嘉磐惠文

申請日期	年 月 日	戶別	14 樓 E 戶
------	-------	----	----------

客戶工程變更單

E戶 給水示意平面圖

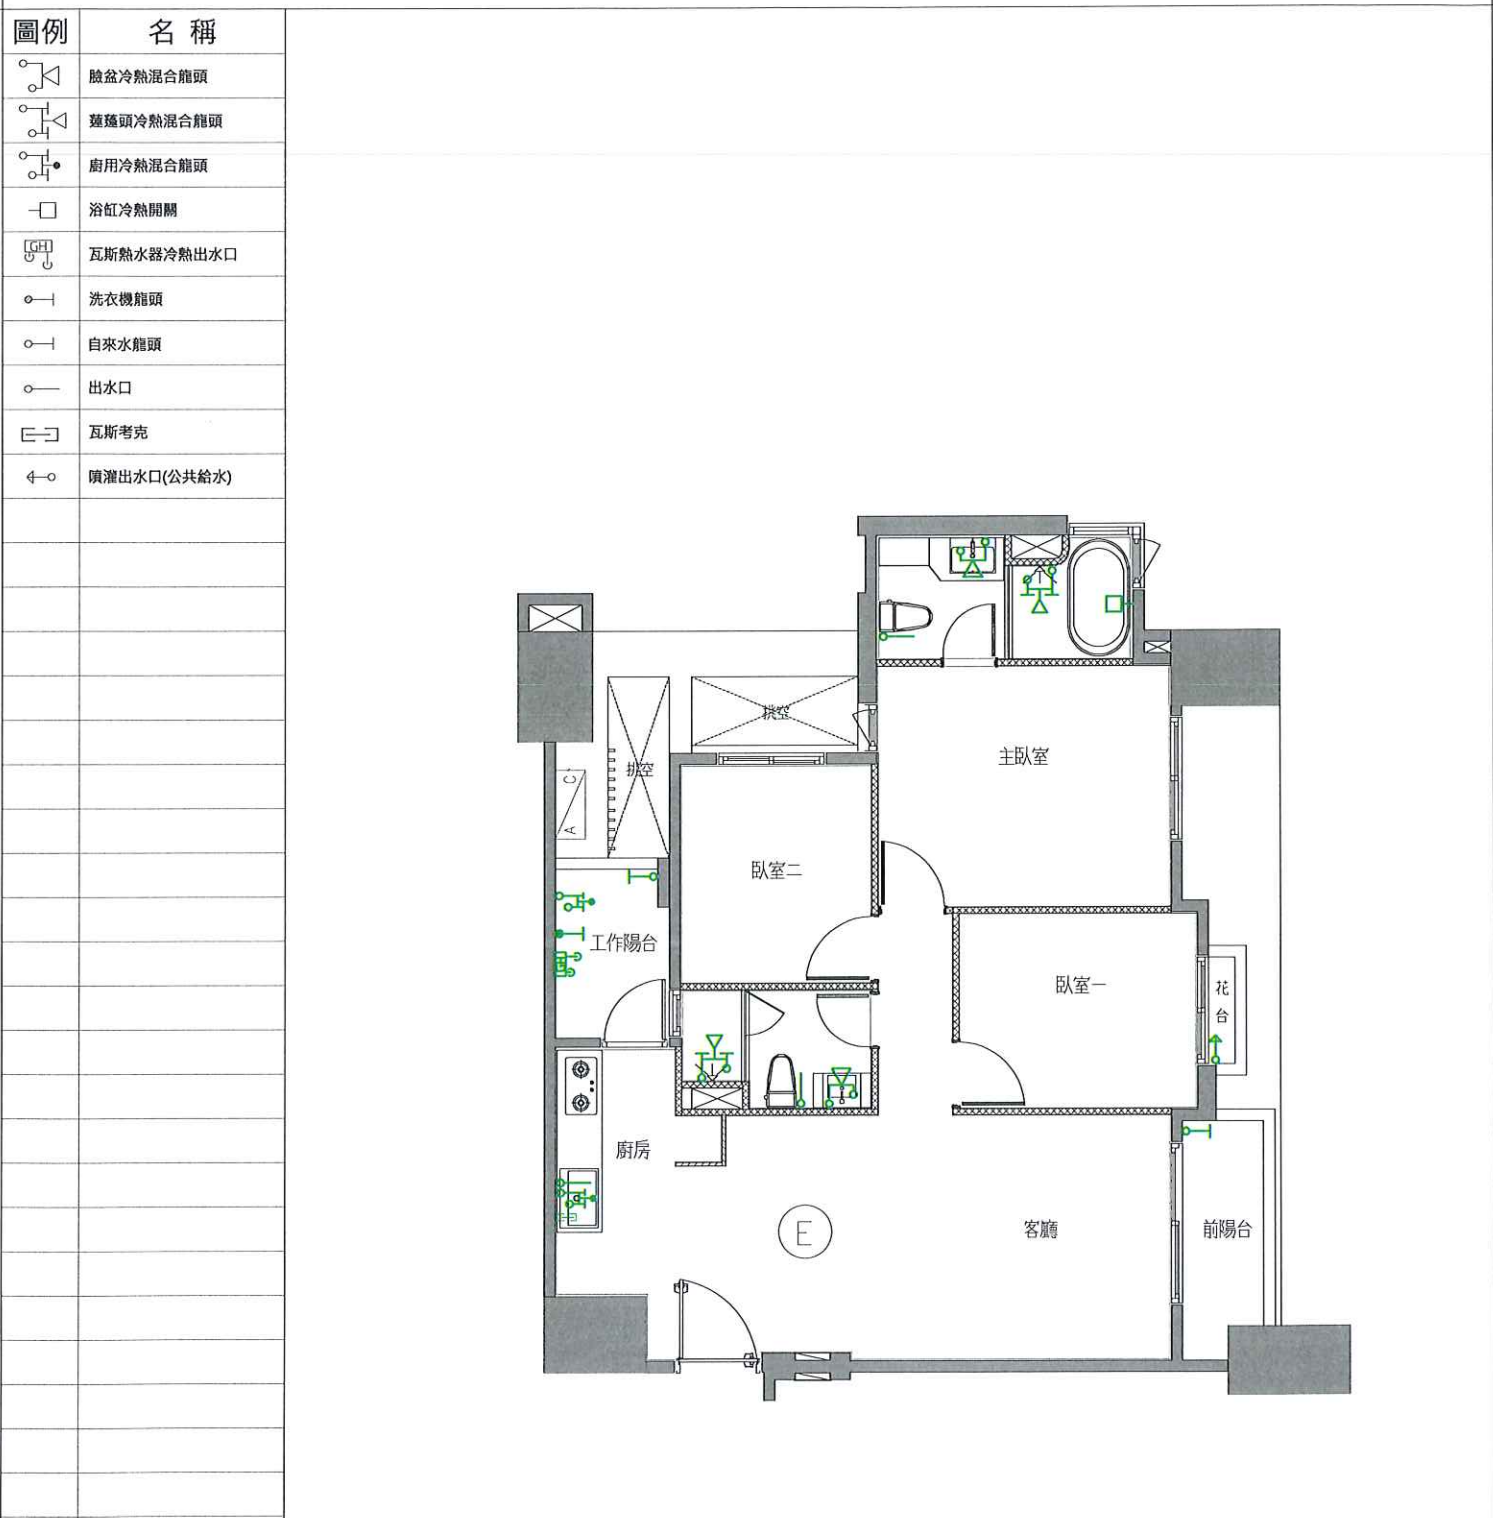
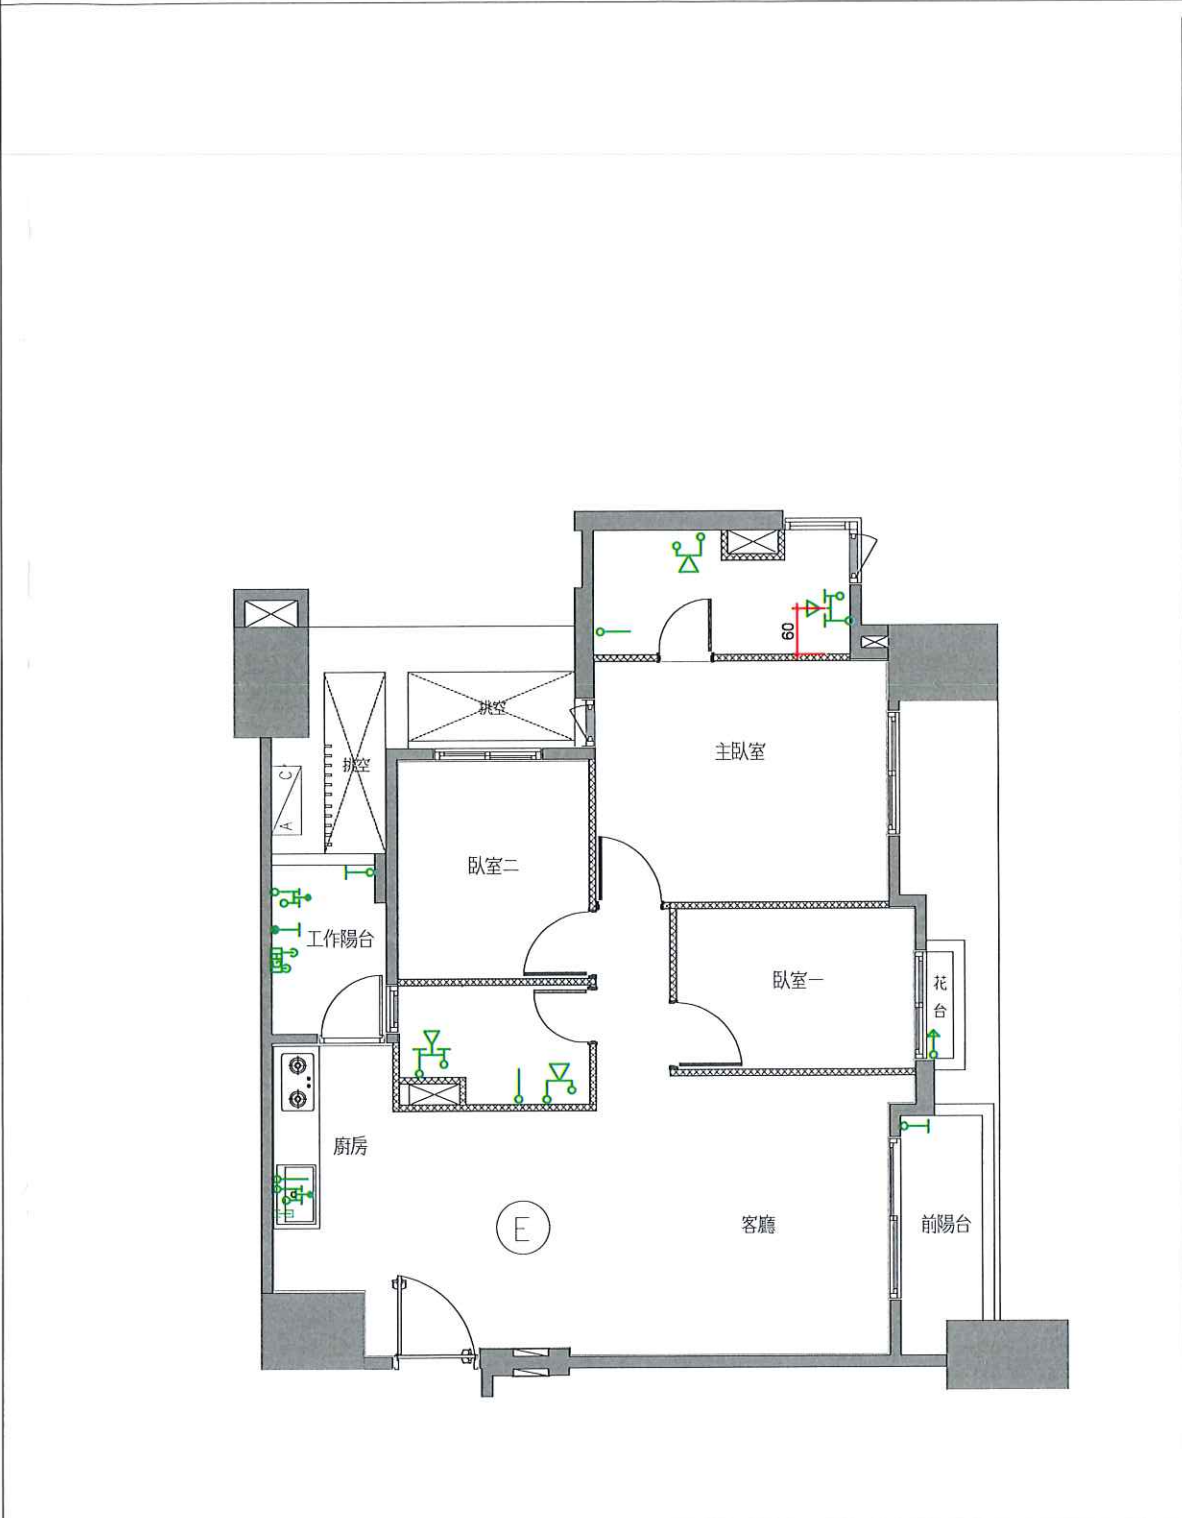
- 1.浴缸(含給排水)追減
2.
3.
4.

E戶 冷氣套管及排水位置示意圖(套上層樑)

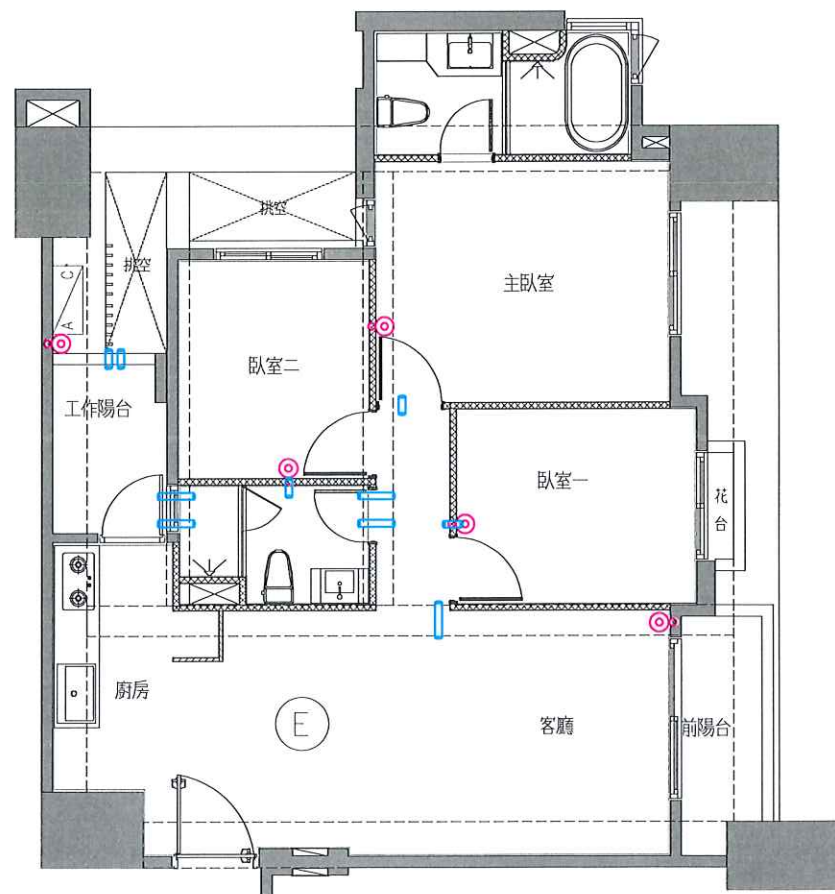
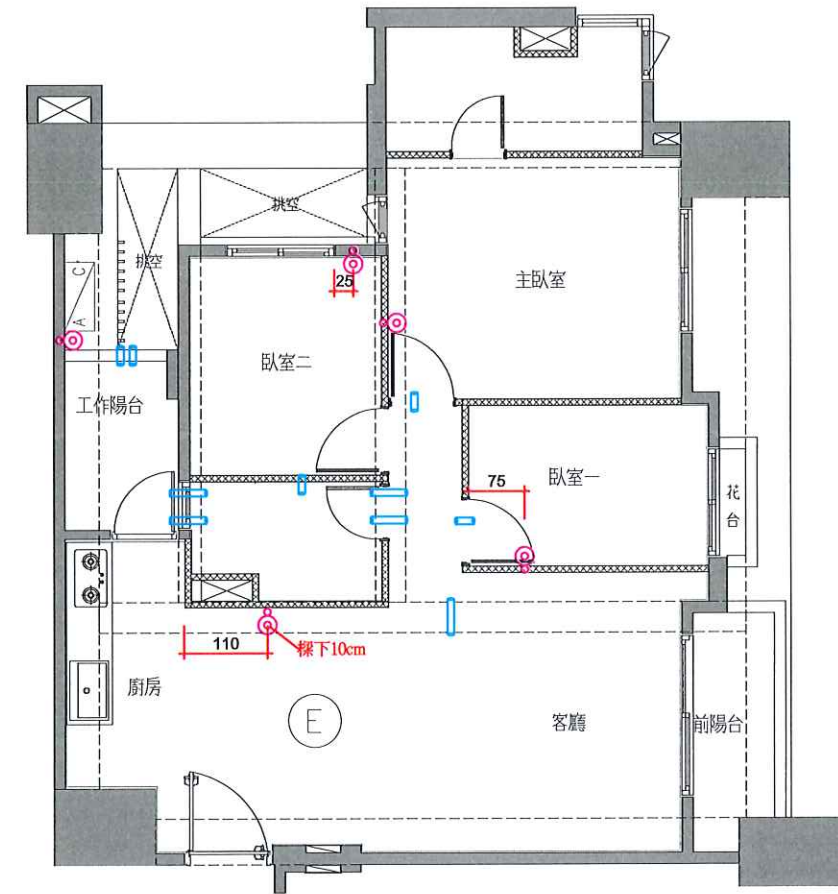
1.位移如圖
